大型廃棄物保管庫に係る実施計画の変更について (コメント対応方針)

2022年12月27日

東京電力ホールディングス株式会社

設計見直し後のイメージ（検討中）

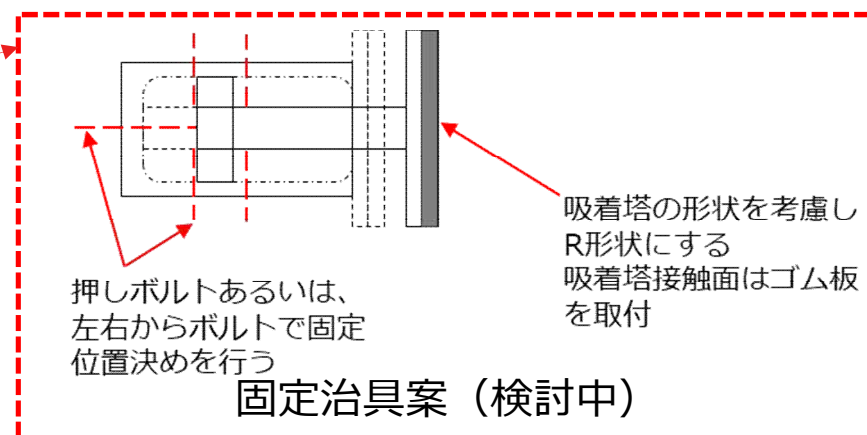
| 面談日 | コメント内容 |
|-----------|--|
| 2022/11/8 | 保管架台の耐震解析において、原子力発電所耐震設計技術指針（JEAG4601）や一般工学的な解析手法から変更している点（例えば、使用済吸着塔は静置するだけで固定しないので地震時の挙動が不明確であること、保管架台の耐震評価において、設計引張強さ（Su）を基準とした許容応力を設定していること、床応答加速度を使用済吸着塔と保管架台の衝突加速度に設定していること等）について、その適用性・妥当性及び変更理由を整理して説明すること。また、上記と並行して保管架台の設計上の対策も検討すること。 |

使用済吸着塔を保管架台に固定する構造へ見直しを行うことで対応予定。
 （従来の使用済吸着塔を固定しない構造の妥当性については、実証実験にて地震時における使用済吸着塔の挙動を把握したうえで、保管架台及び使用済吸着塔が破損しないことを評価する必要があるが、短期的にこれらに対応することは困難）

第2セシウム吸着装置吸着塔（例）

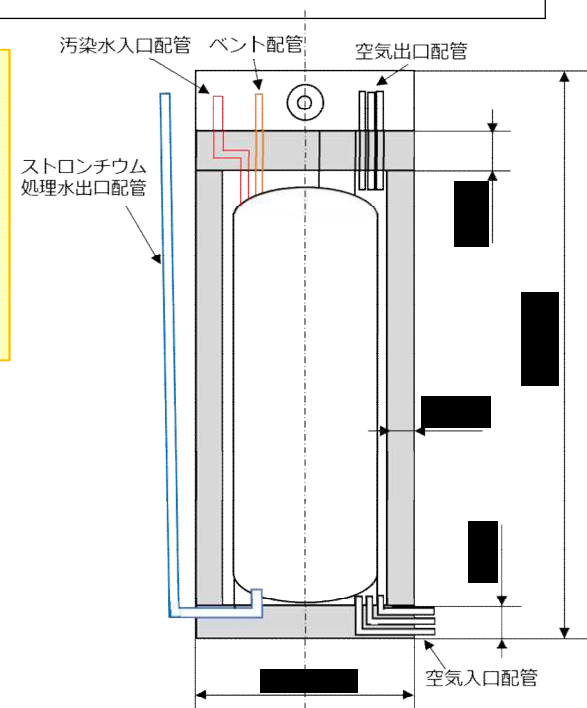
| 面談日 | コメント内容 |
|-----------|--|
| 2022/7/5 | 福島第一原子力発電所では、複数の吸着塔を使用していることから、それぞれの詳細な構造図等を示すとともに、そのうち1種類の強度評価をもって、他の種類の吸着塔の健全性を示す場合には、評価対象とする吸着塔の構造、評価部位、許容値等の代表性やその評価プロセスを説明すること。 |
| 2022/11/8 | 使用済吸着塔について、使用済吸着塔の詳細な構造等を示すとともに、当該設備の耐震評価の内容を説明すること。 |

- ・ 複数の吸着塔の構造図については右図のように整理中であり今後ご提示する。
- ・ 吸着塔の代表選定を含む耐震評価内容のご説明は架台の設計変更と合わせ検討中。

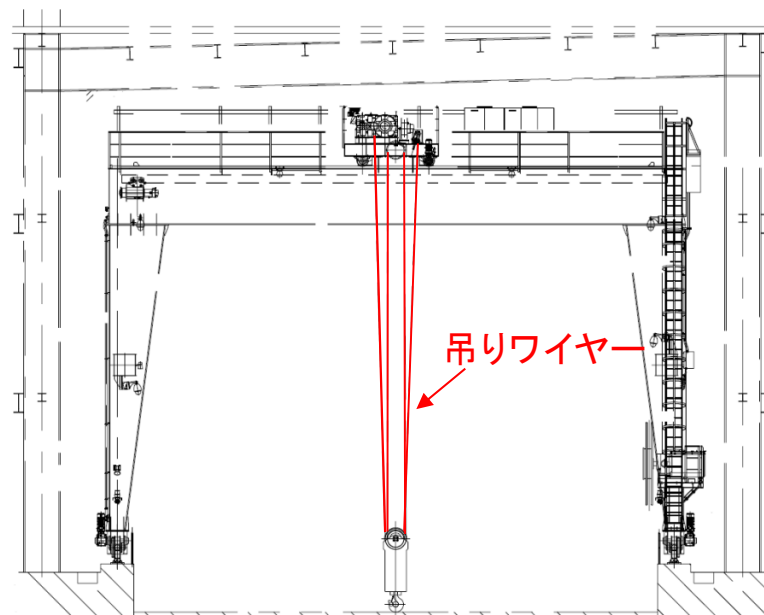
| 面談日 | コメント内容 |
|----------|--|
| 2022/8/4 | 使用済吸着塔について、クレーンに吊した状態から落下した際の影響について説明すること。 |

- ・地震時においても、クレーンの倒壊や転倒，トロリの落下は発生しないこと，また，吊りワイヤーが2重化されており使用済吸着塔を落下させることは無い
ため，吸着塔の落下評価は不要と考えている。
- ・万が一の落下時は機動的対応（土嚢での遮蔽など）で対応する。

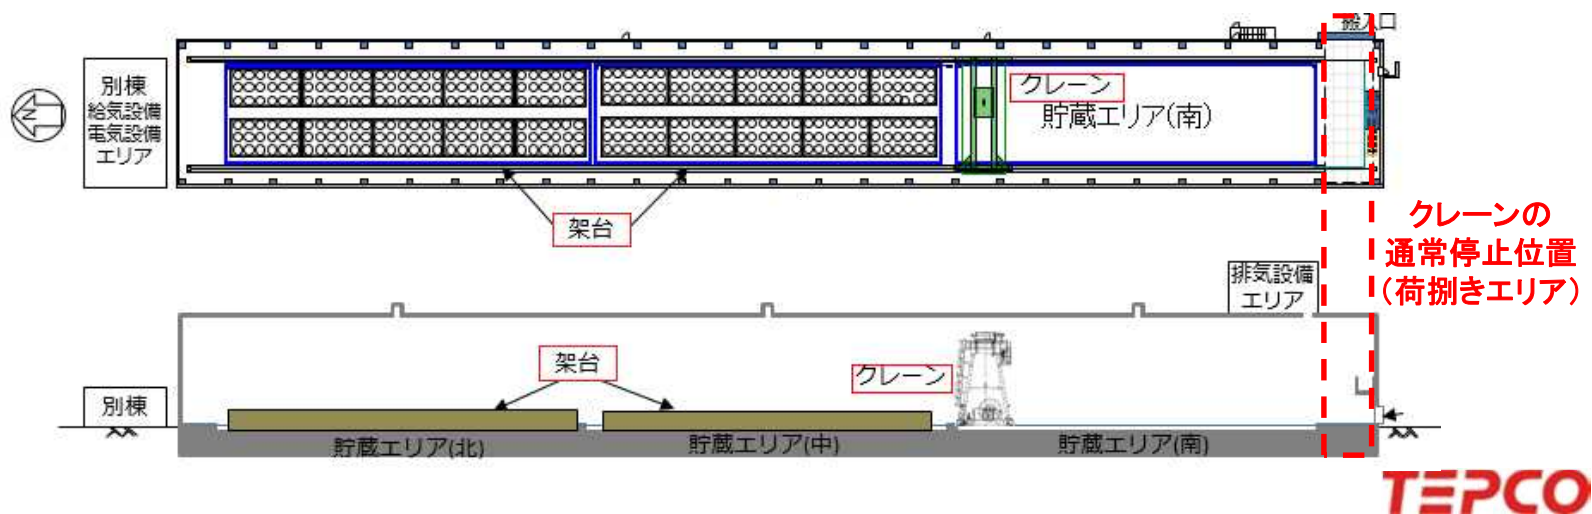
| 面談日 | コメント内容 |
|-----------|--|
| 2022/11/8 | クレーン耐震解析において、上記指摘と同様に設計引張強さ（Su）を基準とした許容応力を設定していること、当該クレーンのような高い重心位置のプロポーシオンに対する走行部の滑りの適用性について説明すること。また、レールアンカー定着部の凸状コンクリート部の構造寸法を示すとともに、アンカーの許容値について付着力やコーン状破壊面等との関係を含めてその設定の仕方について説明すること。 |

以下の理由により、クレーン耐震解析は、設計基準強度（F値）は設計引張強さ（Su値）とする。

- ・塑性変形は許容するが、破断には至らないことを確認するため
- ・使用済吸着塔上にてクレーンが作業する時間は短く、クレーンの停止位置が吸着塔に干渉する位置ではないため
